НШЕК.35-05

Изменяемые узлы электрической принципиальной схемы:
001.10.4.05.00 АЭЗ

ООО "НЕЙРОН"

НШЕК.38-06											
Изм.	Лист	№ докум.	Подп.	Дата	Изменяемые узлы электрической принципиальной схемы: 007.10.4.12.00 ЭЗ с изменениями на основании РД22-19-137-87					Лист 1	Листов
Разраб.	Петухов									ООО "НЕЙРОН"	
Согл.	Слюсарев										
Утв.	Курдюмов

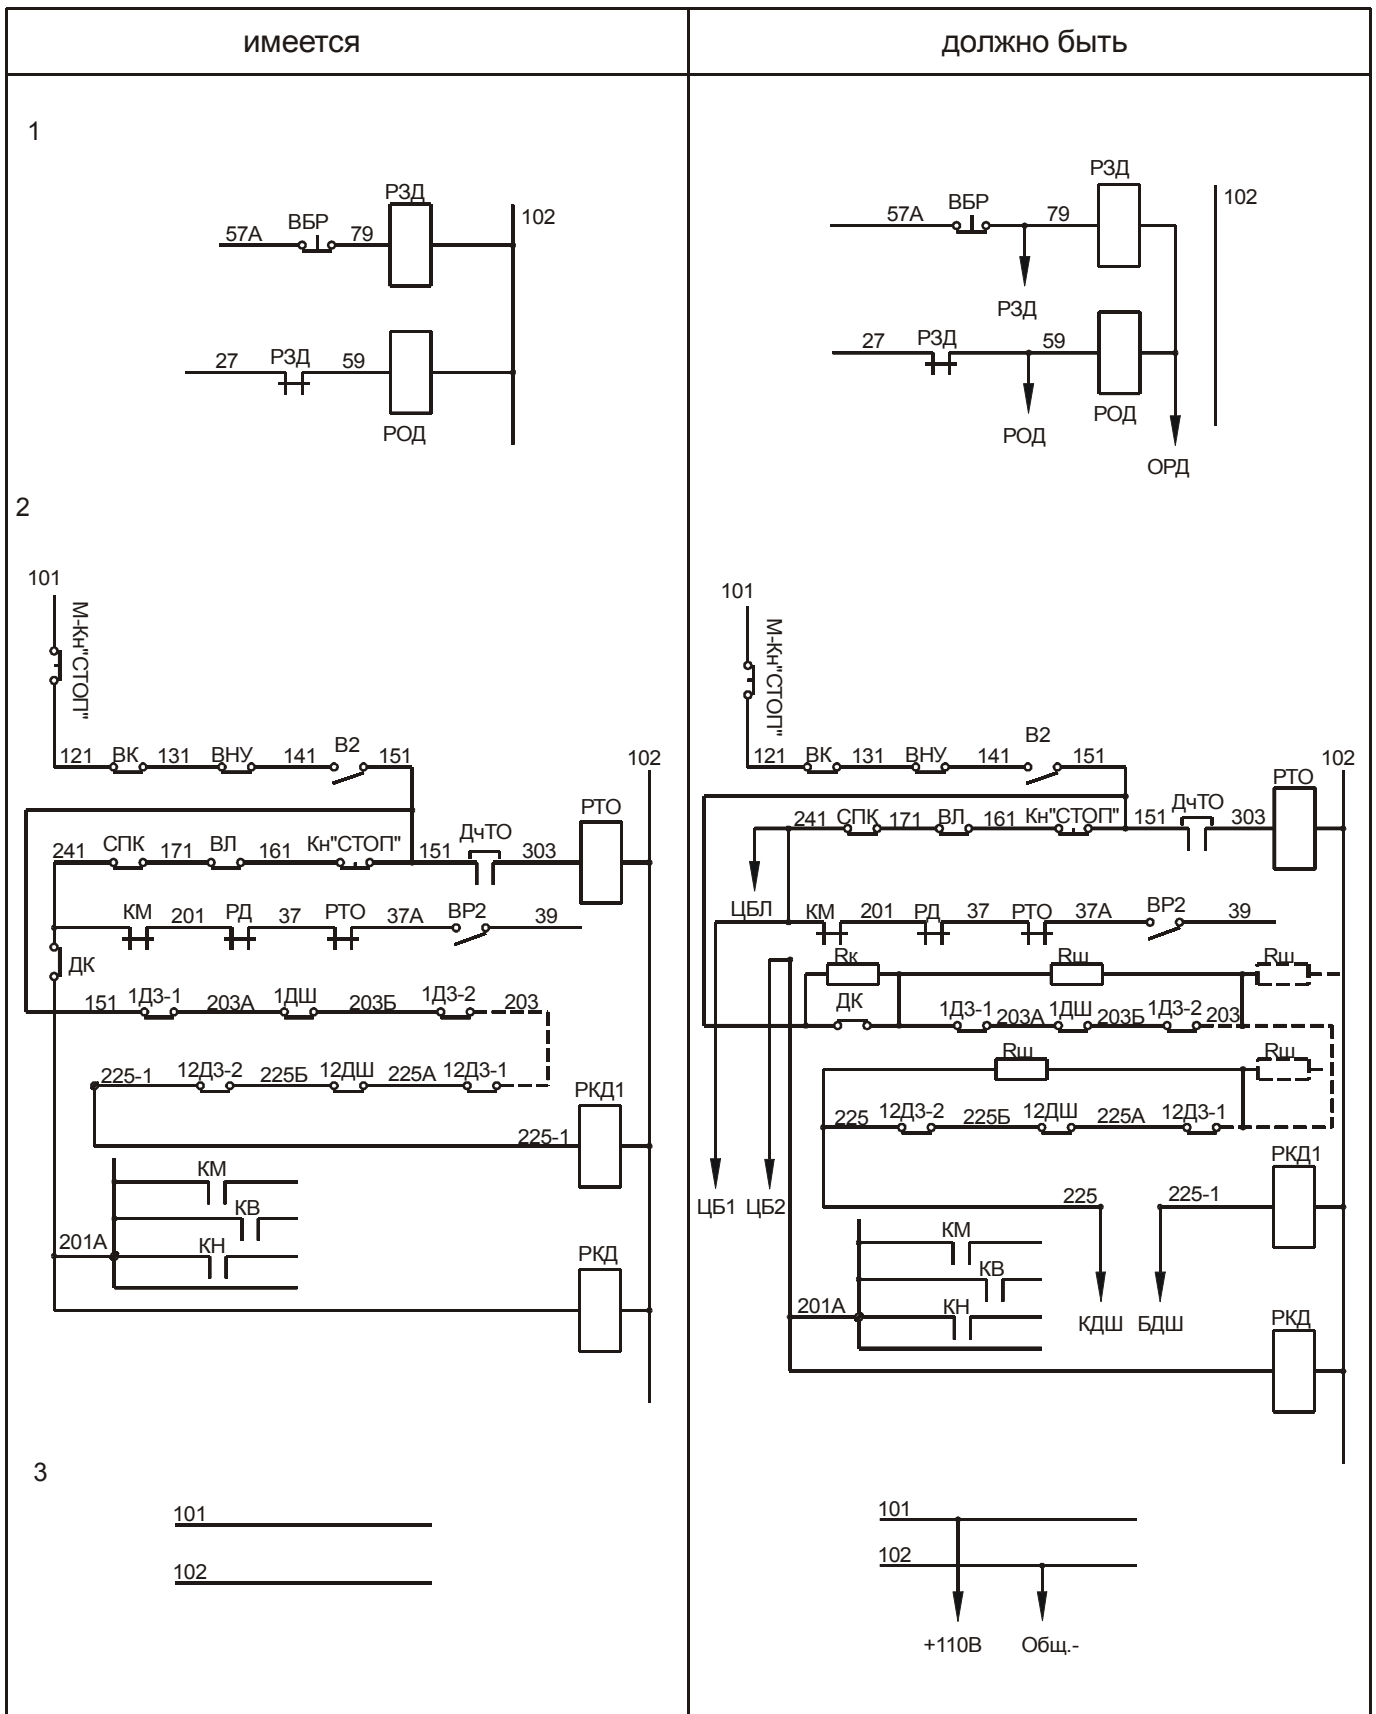
Изменения п.2. Резистор $R_{ш}=30,1\text{кОм}\pm 2$ устанавливается в клеммной коробке каждого этажа. $R_{к}=51\text{кОм}\pm 2$ устанавливается в выключателе ДК.

НШЕК.23-02

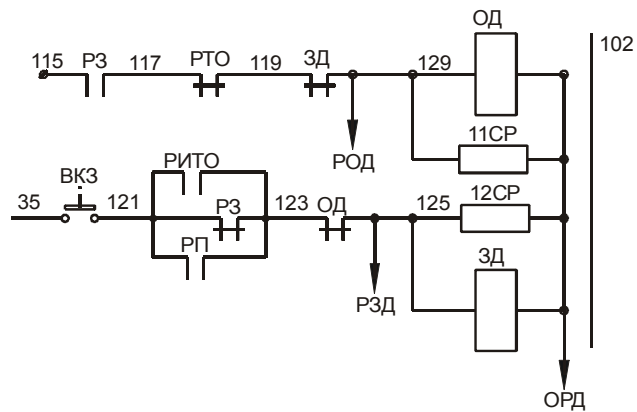
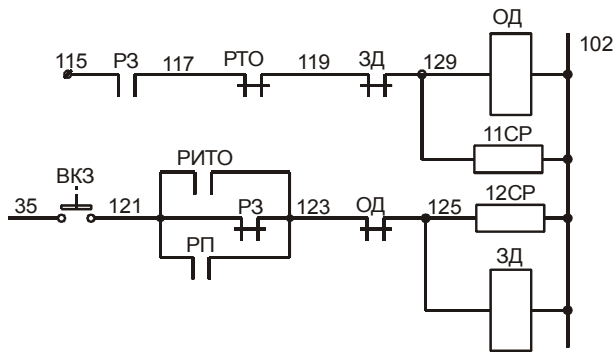
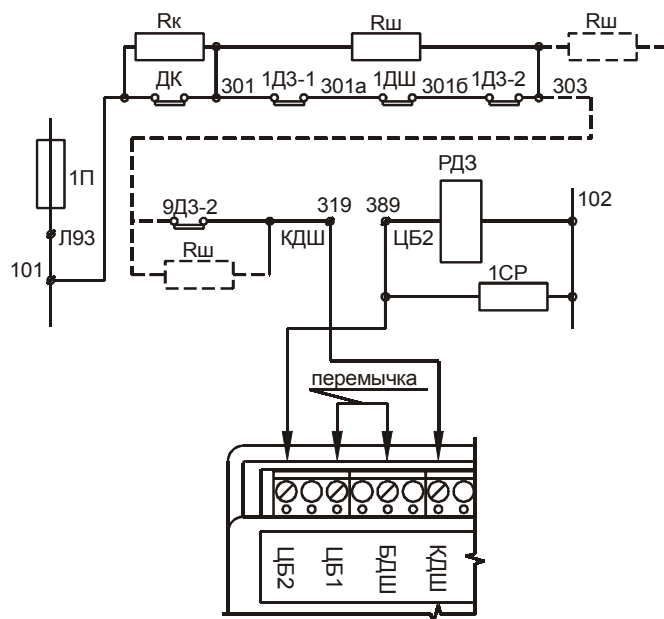
Изменения п.1. Резистор $R_{ш}=30,1\text{кОм}\pm 2\%$ устанавливается в клеммной коробке каждого этажа. $R_{к}=51\text{кОм}\pm 2\%$ устанавливается в выключателе ДК.

НШЕК.20-02

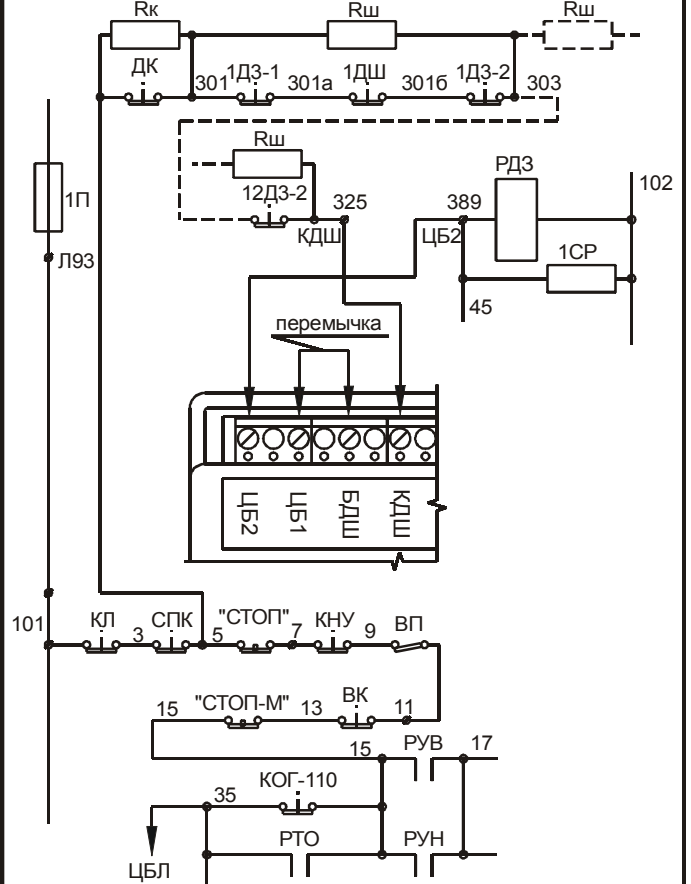
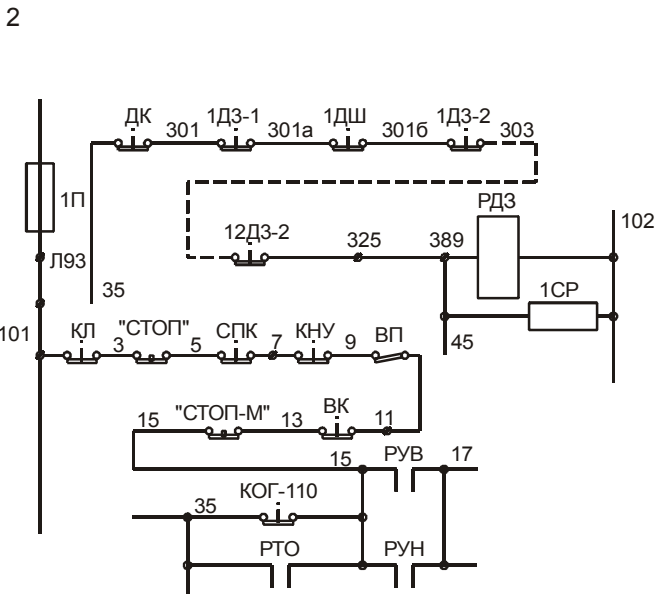
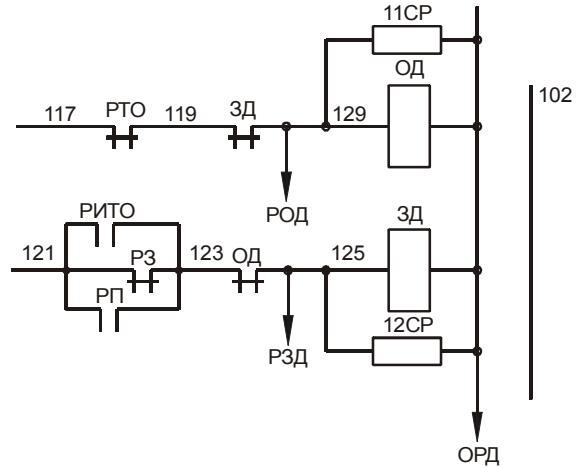
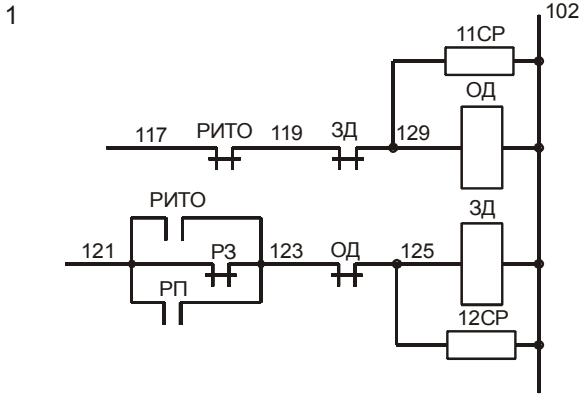
Изменения п.2. Резистор $R_{ш}=30,1\text{кОм}\pm 2\%$ устанавливается в клеммной коробке каждого этажа. $R_{к}=51\text{кОм}\pm 2\%$ устанавливается в выключателе ДК.
 На кабине производится перекоммутация электрических контактов СПК и Кн "СТОП" согласно принципиальной схеме.

НШЕК.34-05

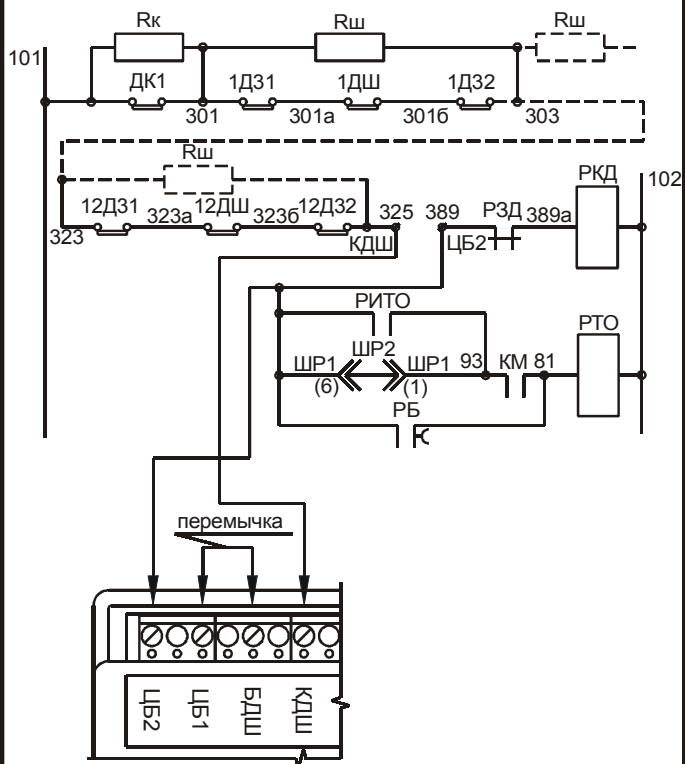
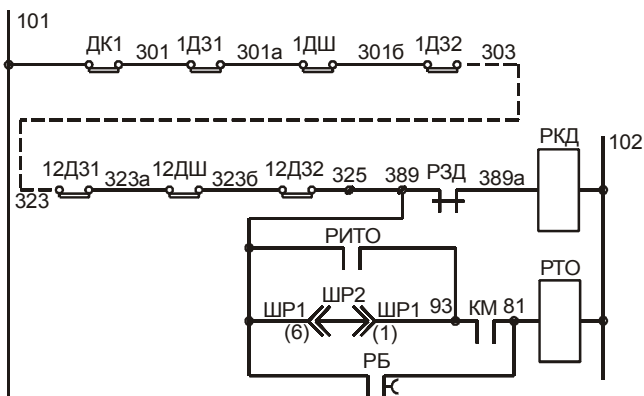
Изменения п.1. Резистор Rш=30,1кОм±2% устанавливается в клеммной коробке каждого этажа. Rк=51кОм±2% устанавливается в выключателе ДК1.

НШЕК.07-02

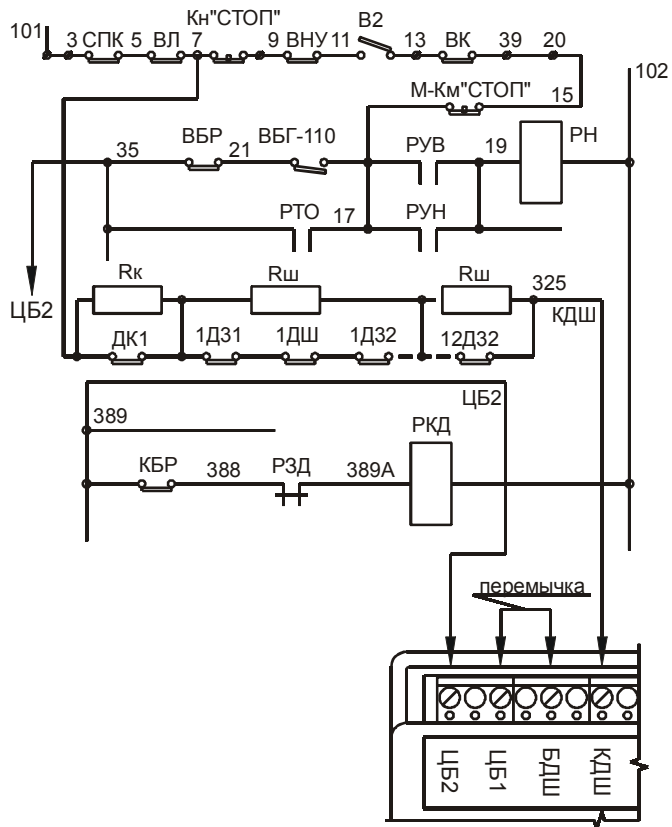
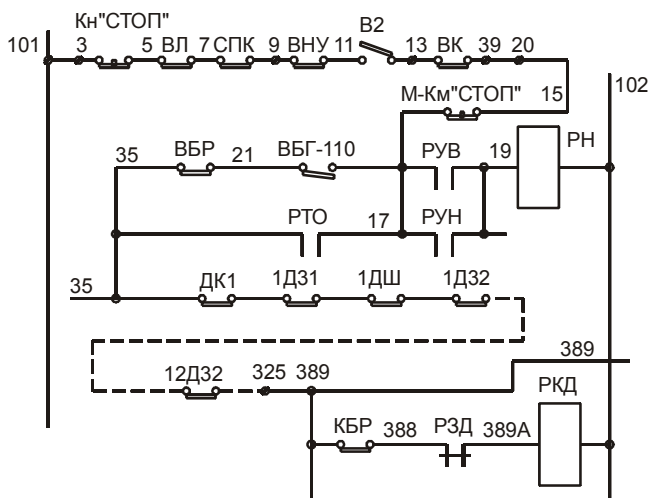
Изменения п.2. Резистор $R_{ш}=30,1\text{к}\Omega\pm 2\%$ устанавливается в клеммной коробке каждого этажа. $R_{к}=51\text{к}\Omega\pm 2\%$ устанавливается в выключателе ДК1.
 На кабине производится перекоммутация электрических контактов СПК и Кн "СТОП" согласно принципиальной схеме.

НШЕК.Х1-02

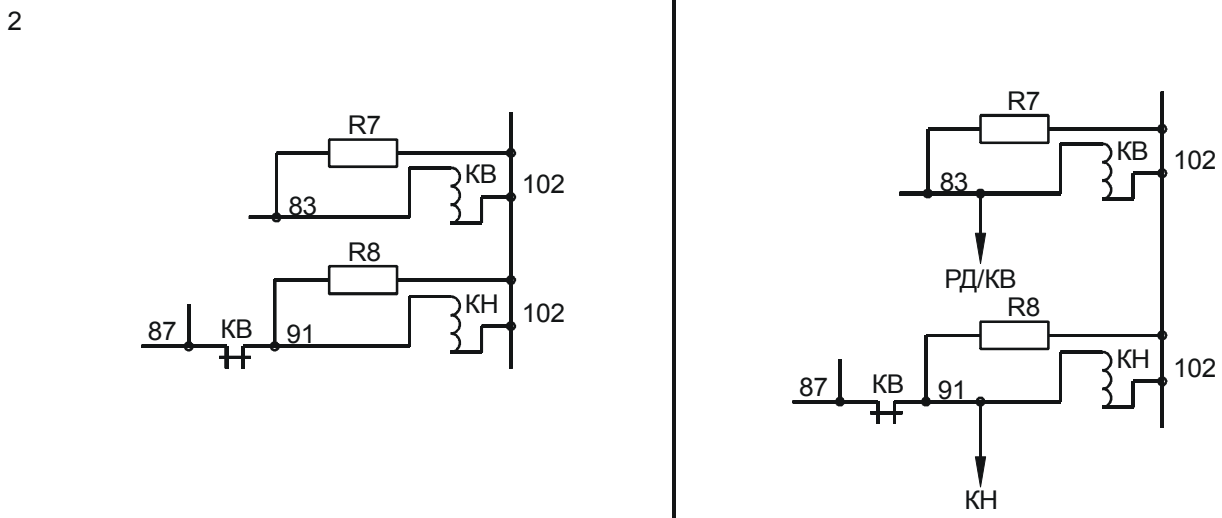
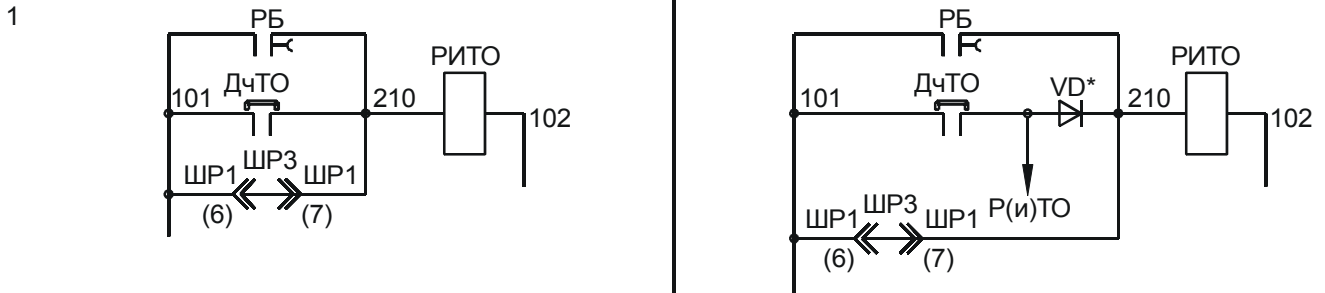
п.1. VD* - КД226Д входит в комплект поставки (возможна замена на FR206, FR207, FR207STR).

НШЕК.05-02

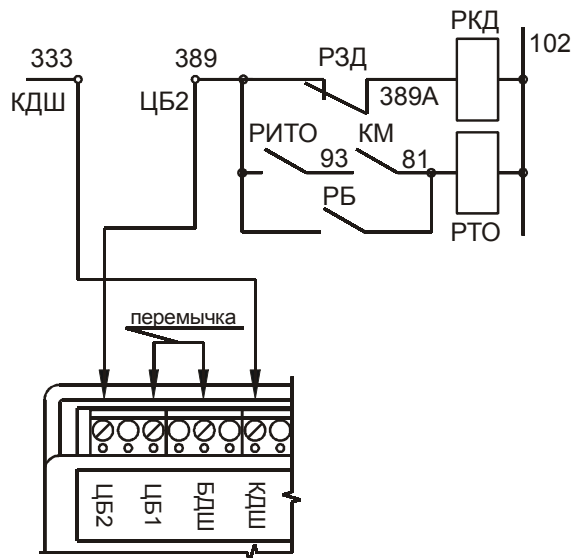
Изменения п.1. Резистор $R_{ш}=30,1\text{кОм}\pm 2\%$ устанавливается в клеммной коробке каждого этажа. $R_{к}=51\text{кОм}\pm 2\%$ устанавливается в выключателе ДК1.

НШЕК.06-02												
Изм.	Лист	№ докум.	Подп.	Дата	Изменяемые узлы электрической принципиальной схемы: 012.10.4.20.00 АЭЗ				Лист 1	Листов		
Разраб.	Лукашин								ООО "НЕЙРОН"			
Согл.	Косов											
Утв.	Ерин

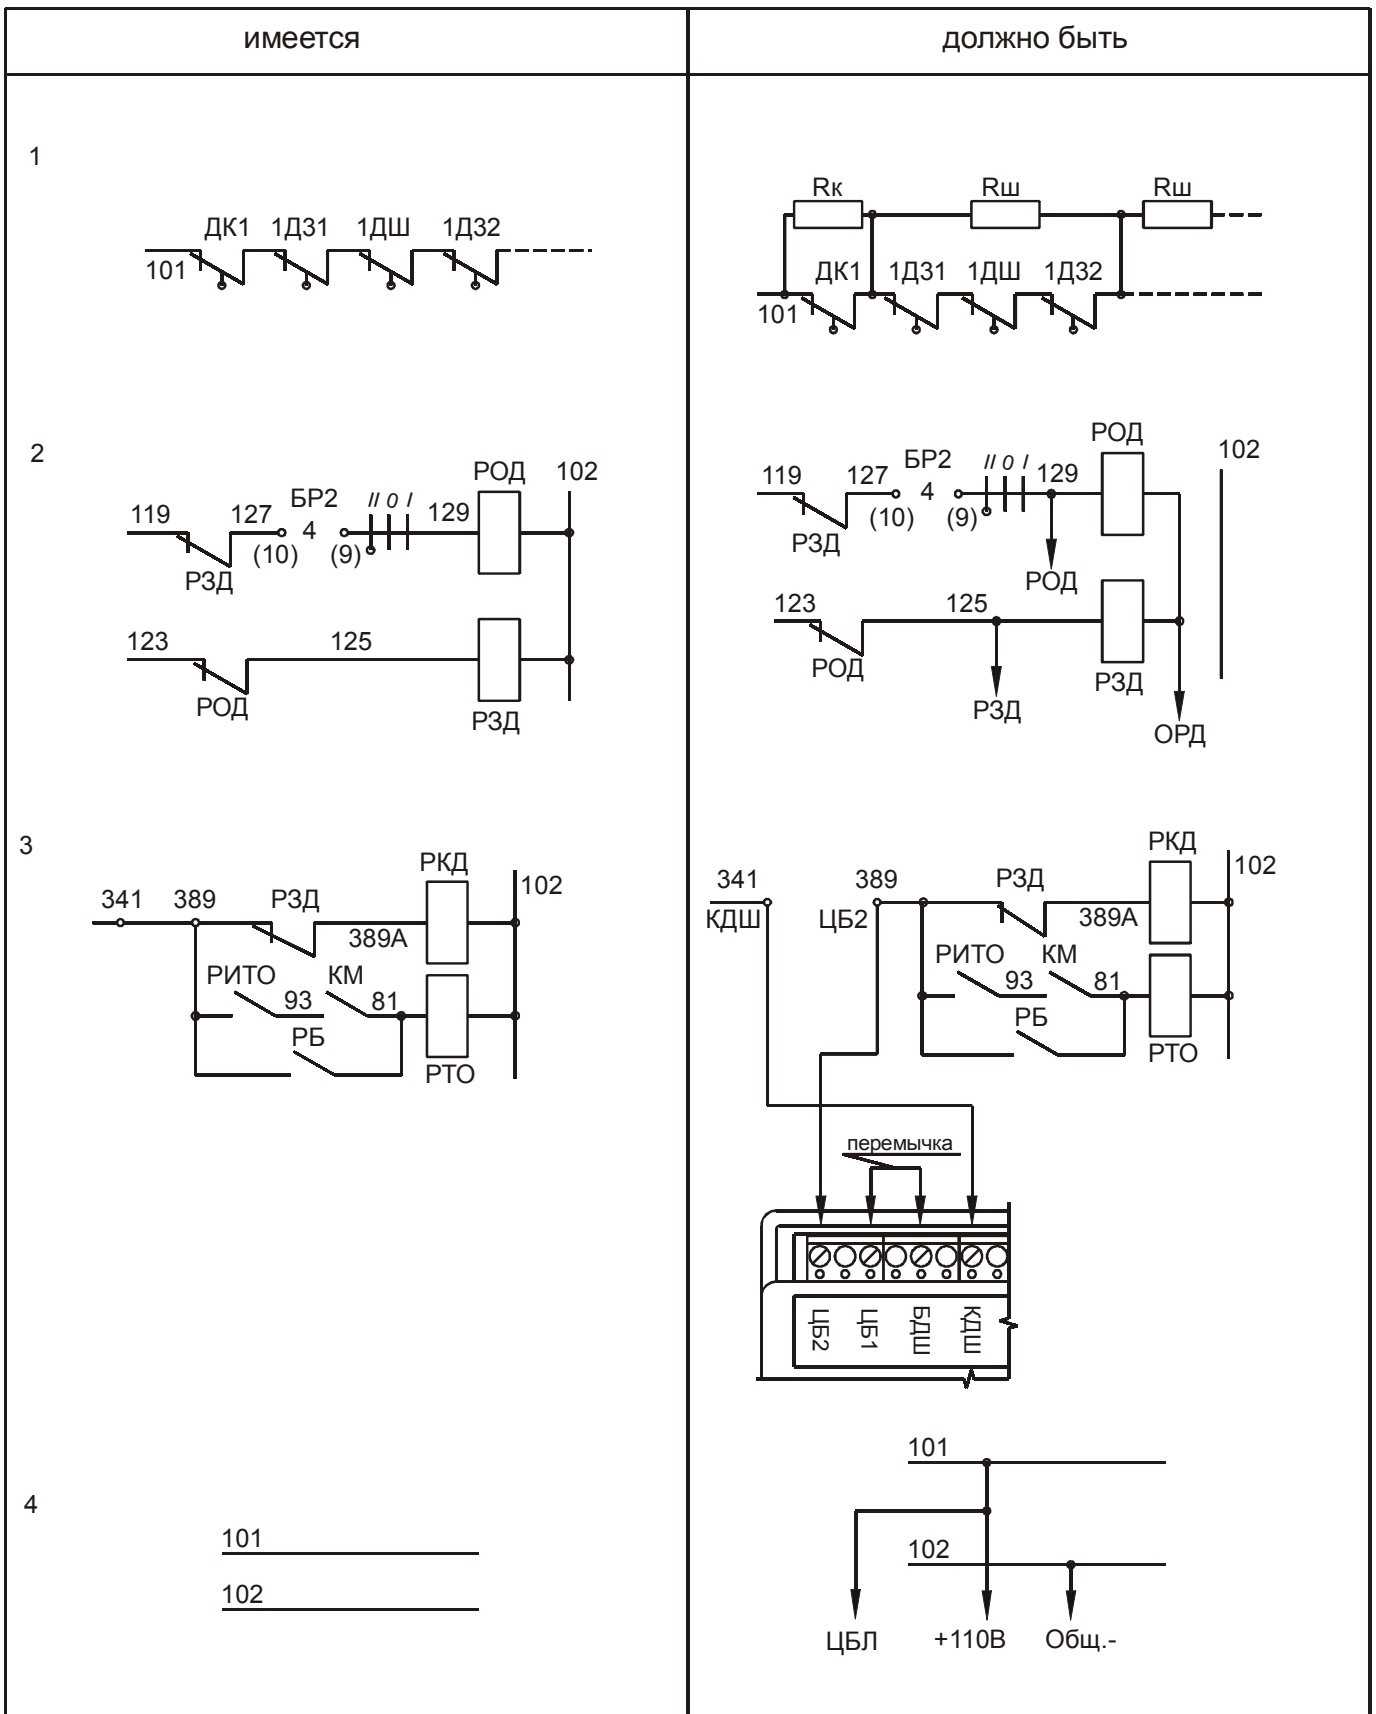
Изменения п.1. Резистор $R_{ш}=30,1\text{кОм}\pm 2\%$ устанавливается в клеммной коробке каждого этажа. $R_{к}=51\text{кОм}\pm 2\%$ устанавливается в выключателе ДК1.
